柏崎刈羽原子力発電所
耐震安全性の評価に関する補足説明

平成21年1月14日
東京電力株式会社

合同W23-2-2及び合同W24-1-2におけるすべり量の補正に関する記載の訂正について

解析結果および建屋傾斜 (F-B断層) [合同W24-1-2, 7頁目, 訂正前]

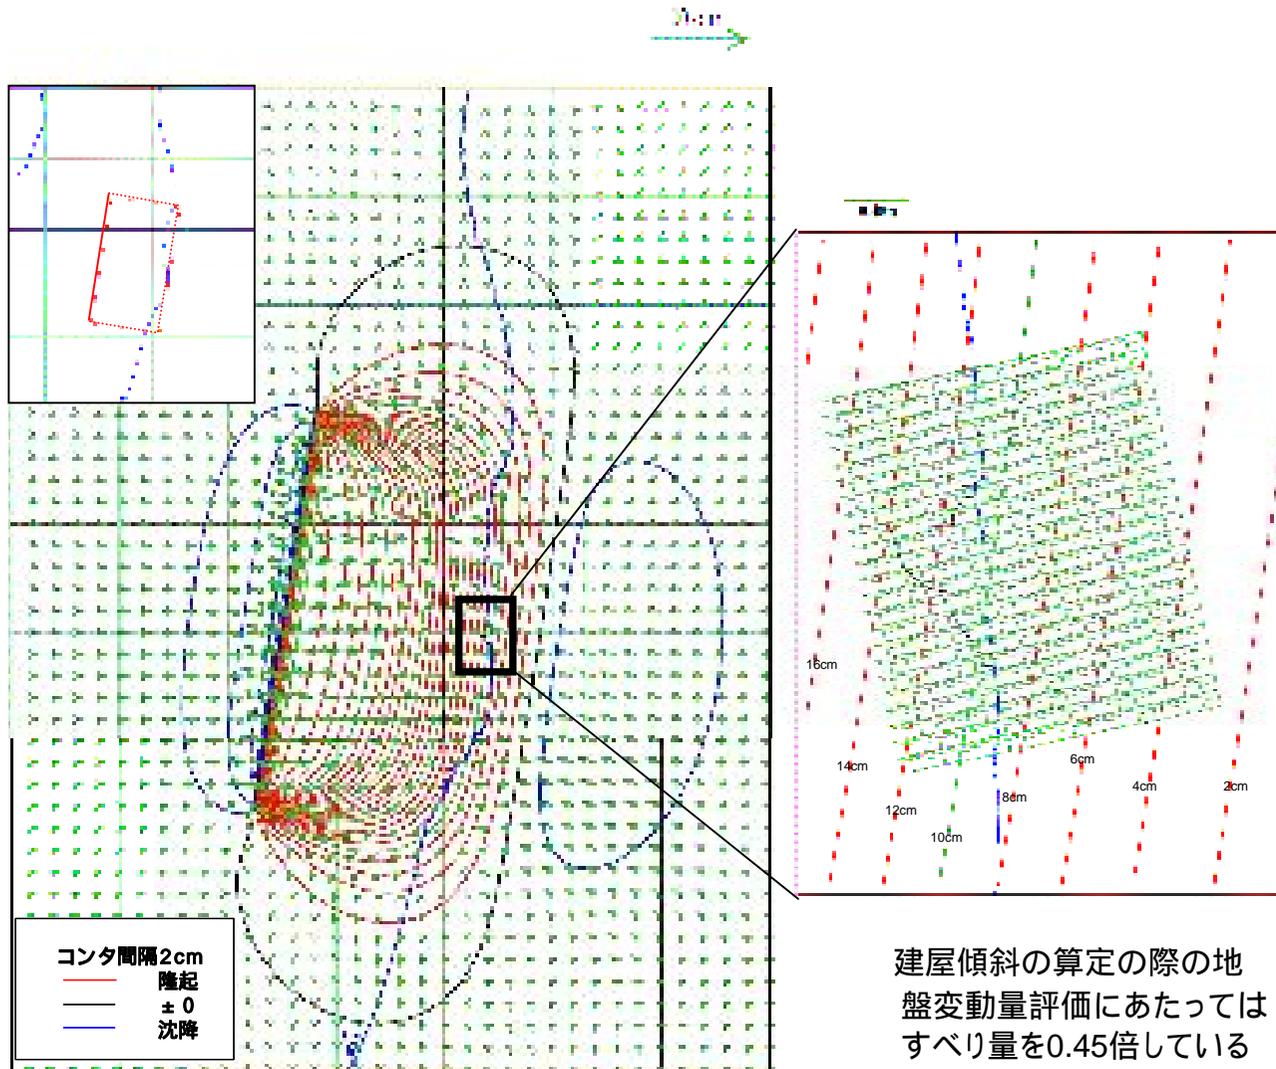
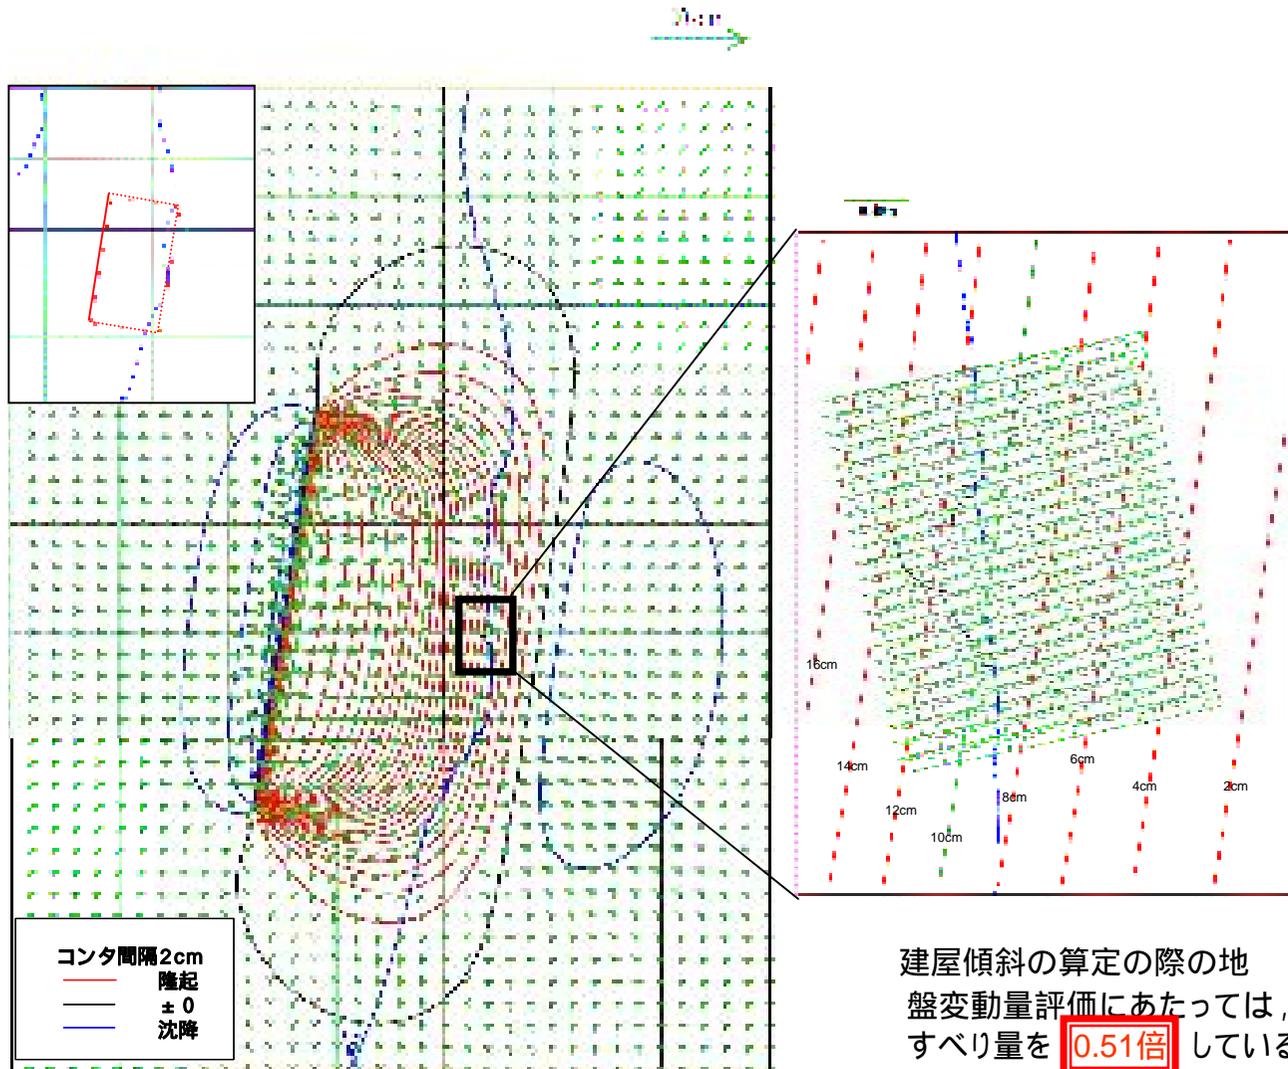
評価位置	# 7R/B	# 7T/B
1~2	1/2400	1/5200
2~3	1/2100	1/3700
3~4	1/2700	1/3800
4~1	1/2300	1/2900
1~3	1/3700	1/6100
2~4	1/2600	1/4300

評価位置	# 7R/B	# 7T/B
1~2	1/2400	1/5100
2~3	1/2100	1/3700
3~4	1/2700	1/3800
4~1	1/2300	1/2900
1~3	1/3700	1/6100
2~4	1/2600	1/4200

建屋傾斜の算定の際の地盤変動量評価にあたっては、すべり量を 0.51倍 している

くいちがいの弾性論による敷地周辺の地殻変動量 [合同W24-1-2, 10頁目, 訂正前]

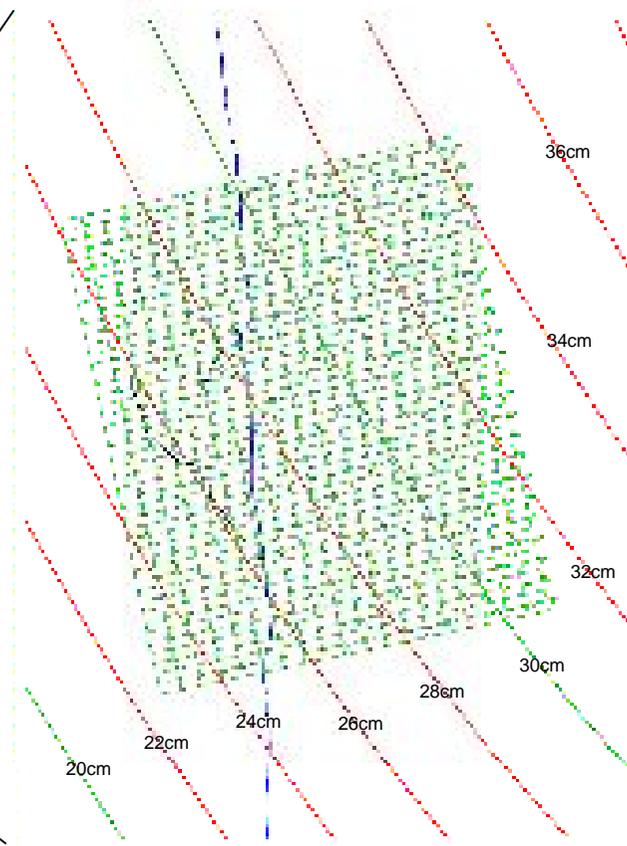
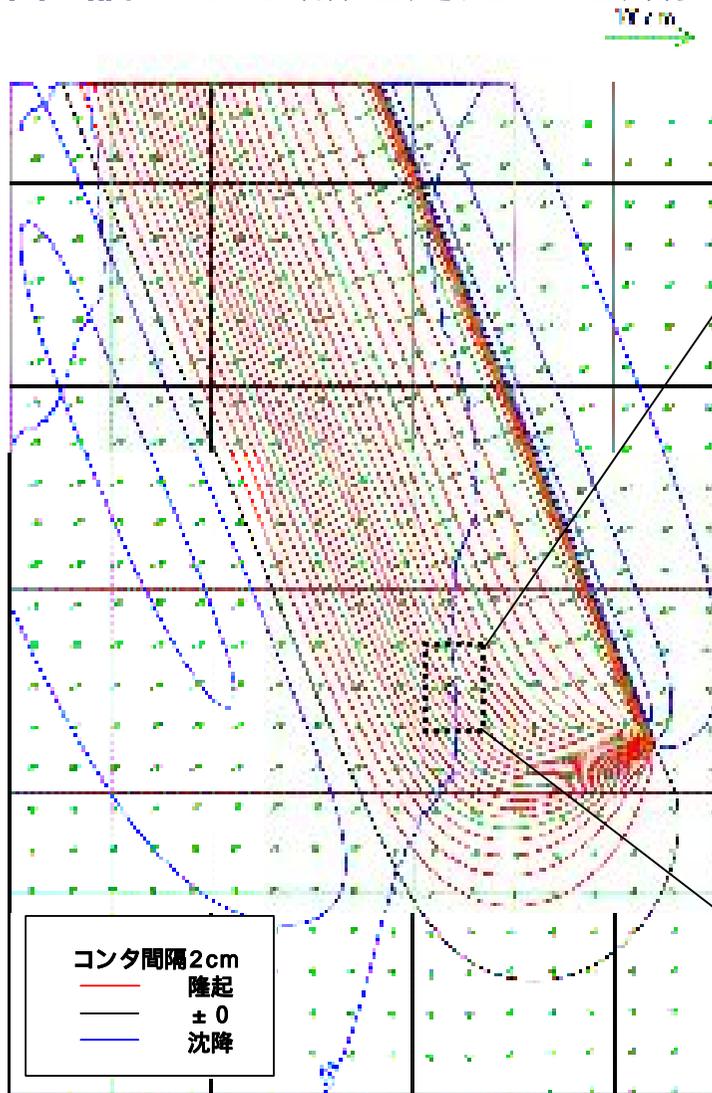
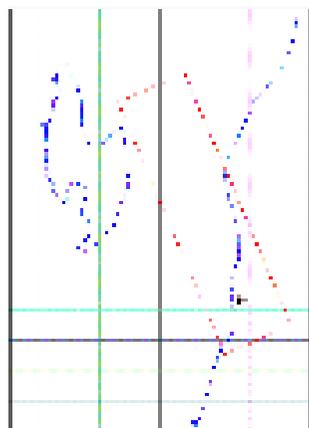
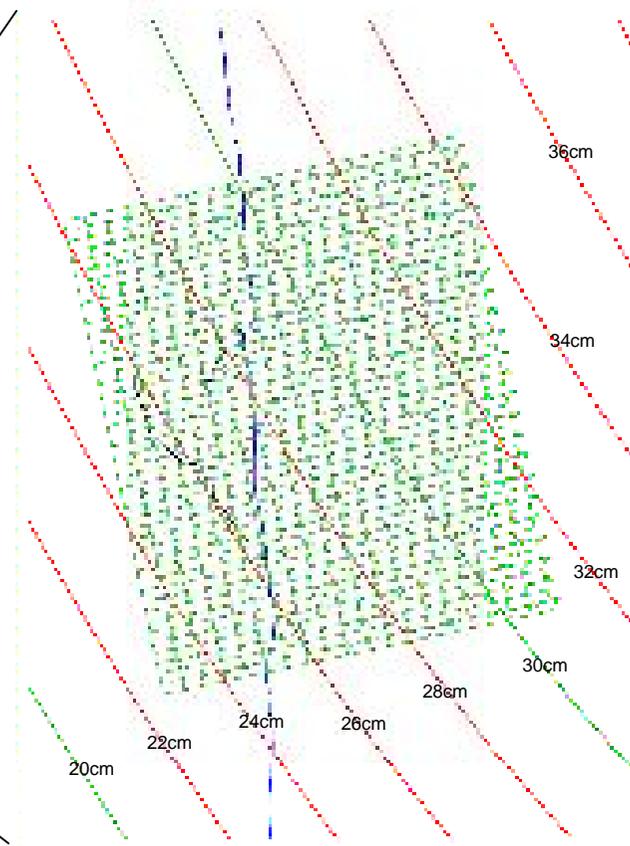
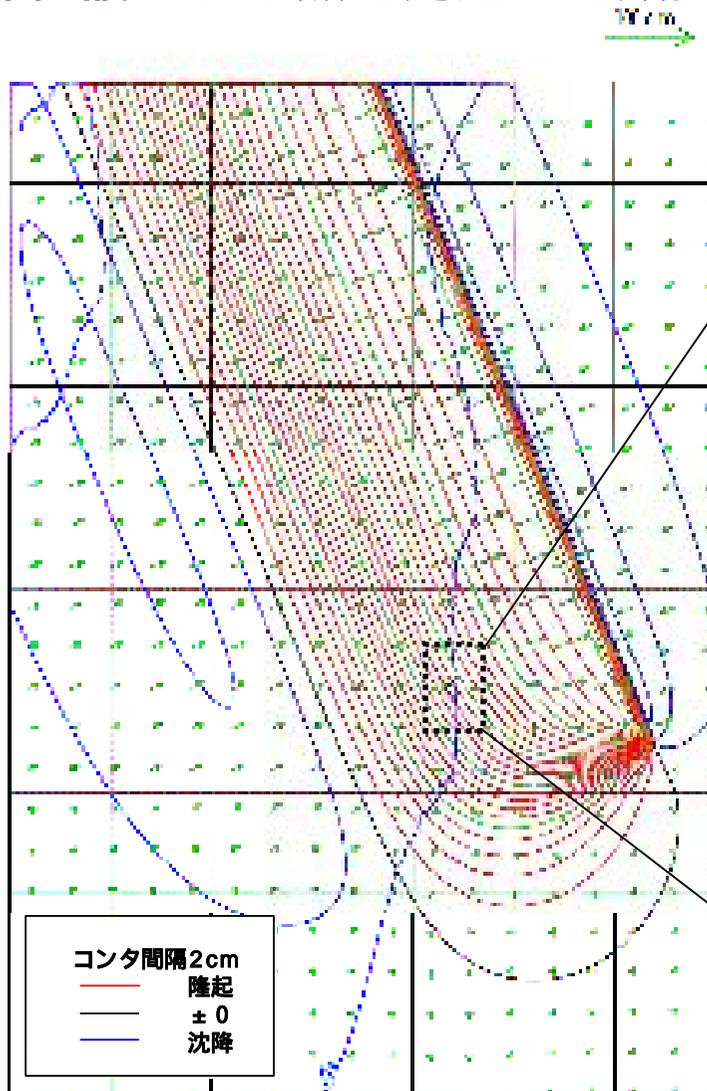
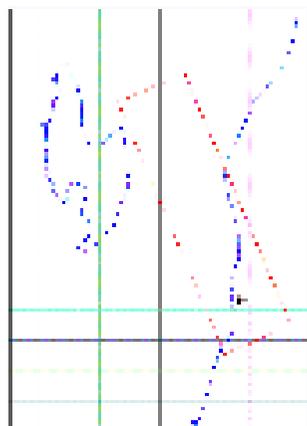
建屋傾斜の算定の際の地盤変動量評価にあたっては、すべり量を1.2倍して評価。

くいちがいの弾性論による敷地周辺の地殻変動量 〔合同W24-1-2 , 10頁目 , 訂正後〕

建屋傾斜の算定の際の地盤変動量評価にあたっては、すべり量を 2.2倍 して評価。

解析結果および建屋傾斜算定結果（長岡平野西縁断層帯 傾斜35°）

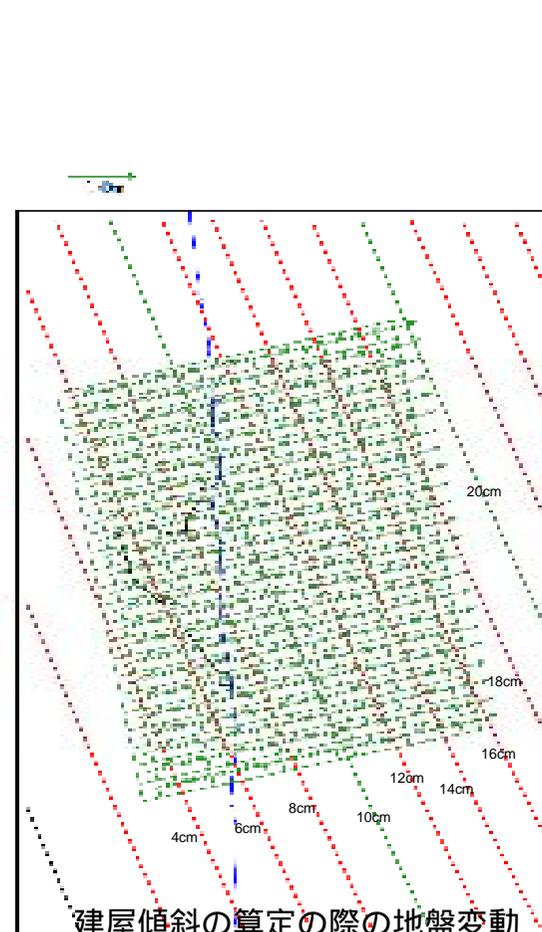
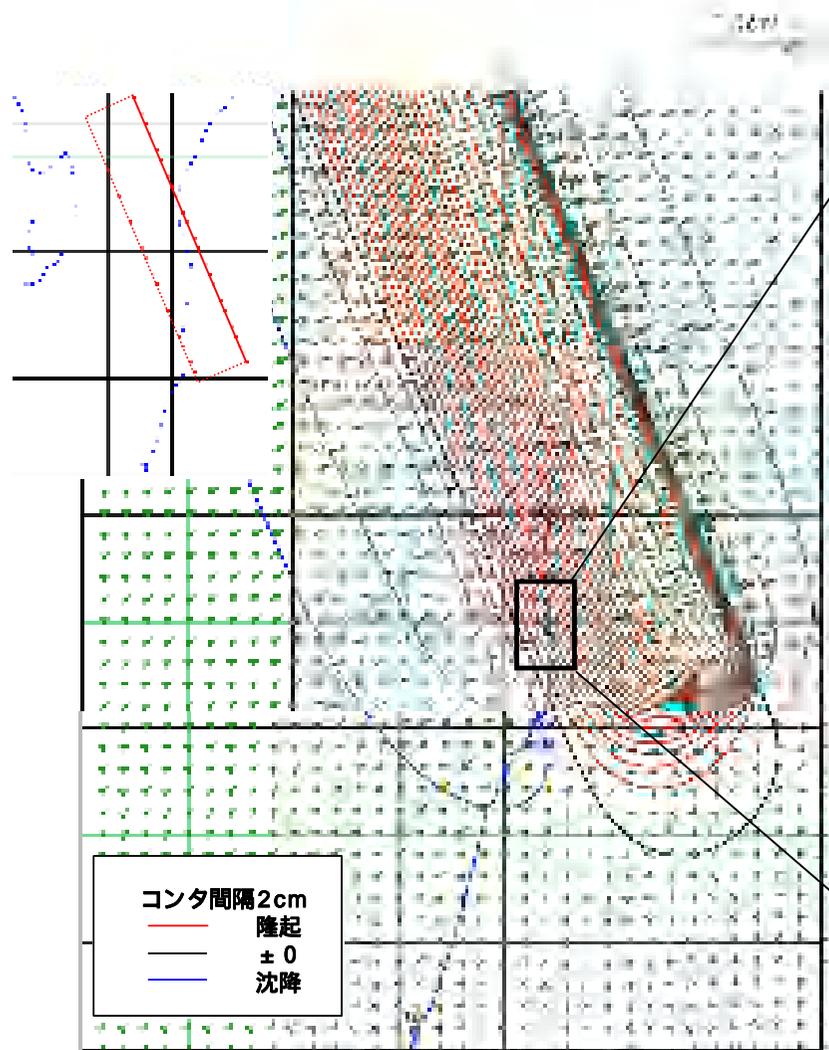
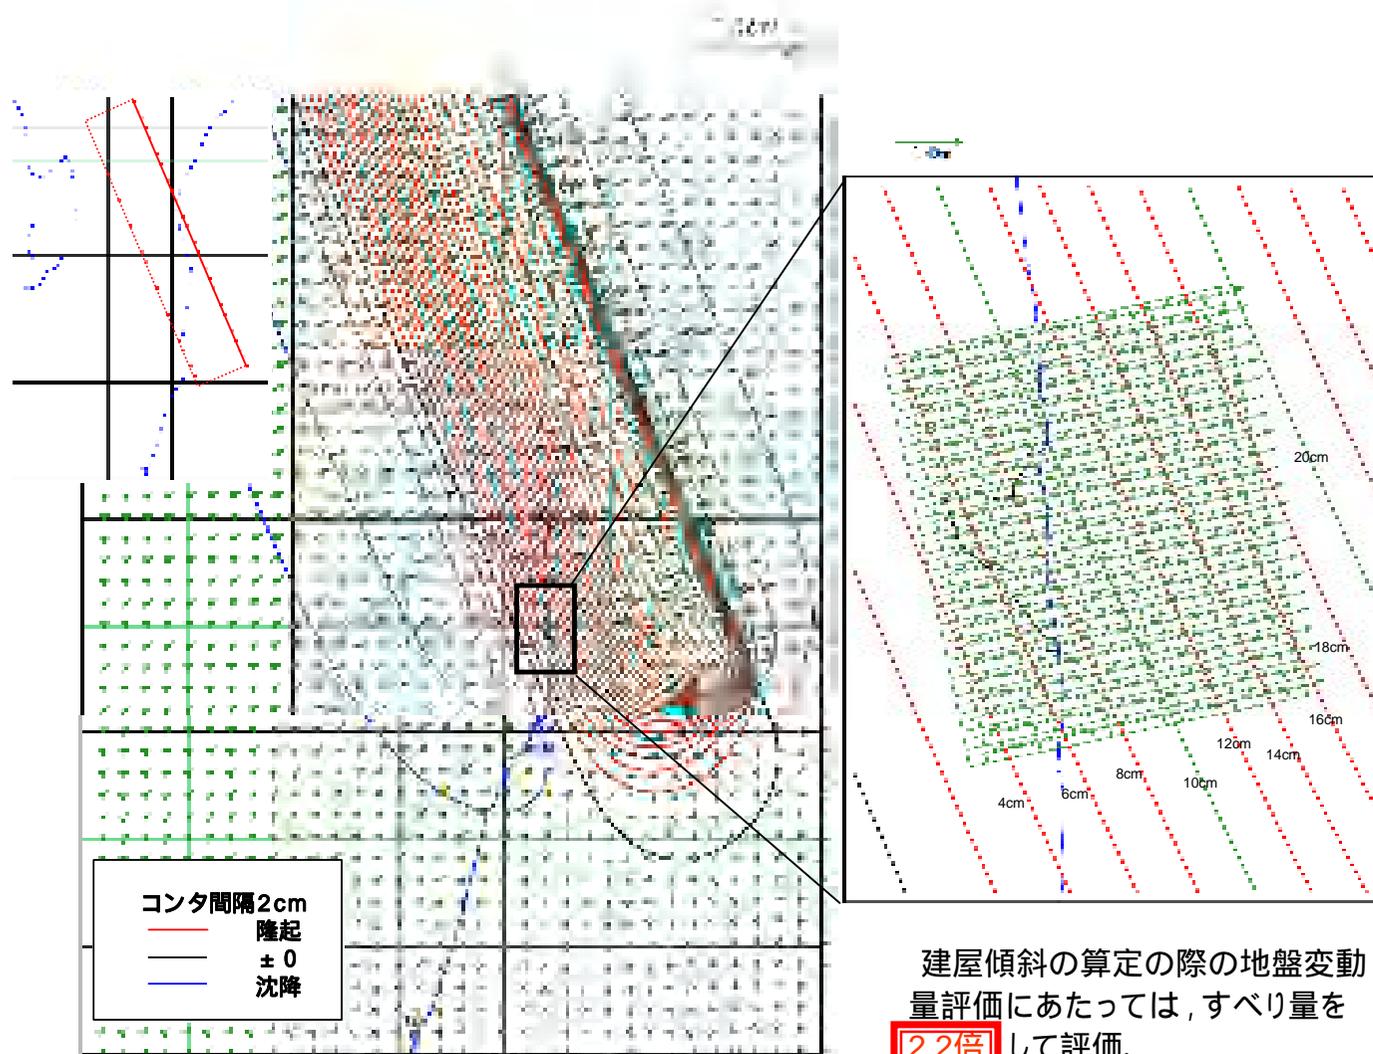
〔合同W24-1-2，10頁目，訂正前〕

建屋傾斜の算定の際の地盤変動量評価にあたっては、すべり量を1.2倍して評価。

評価位置	# 7R/B	# 7T/B
1~2	1/2400	1/5000
2~3	1/2000	1/3300
3~4	1/2700	1/3700
4~1	1/2200	1/2600
1~3	1/3300	1/5100
2~4	1/2600	1/4100

〔合同W24-1-2，10頁目，訂正後〕

評価位置	# 7R/B	# 7T/B
1~2	1/2400	1/4800
2~3	1/1900	1/3000
3~4	1/2600	1/3600
4~1	1/2000	1/2400
1~3	1/3000	1/4500
2~4	1/2400	1/3800

建屋傾斜の算定の際の地盤変動量評価にあたっては、すべり量を 2.2倍 して評価。

新潟県地盤図（2002）のボーリングデータ18-18を加えて更新

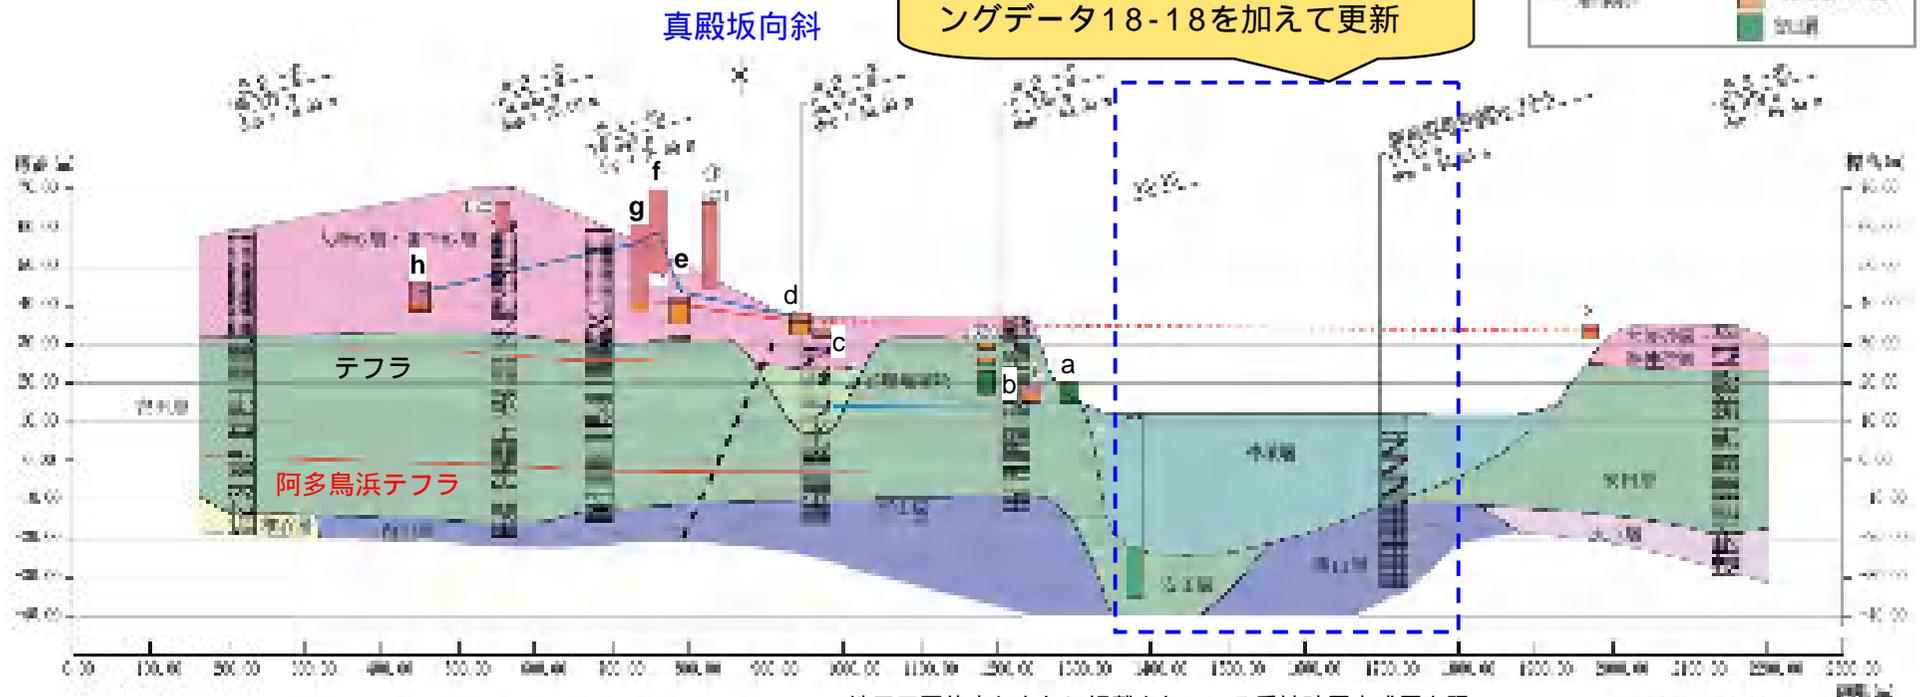
- H20.11.22の現地調査時の指摘を踏まえ，他機関の既存データである新潟県地盤図（2002）を加えて地質断面図を更新
- 北2 - 孔の東側では，安田層，西山層の侵食谷が標高 - 20m程度まで存在し，その上に沖積層が堆積している
- 真殿坂向斜付近における安田層，大湊砂層等の各地層境界面，安田層に挟在する阿多鳥浜テフラ等の標高分布が見直されるものではなく，真殿坂断層が推定されている非対称な向斜構造の安田層堆積以降における活動は認められず，評価に変更はない
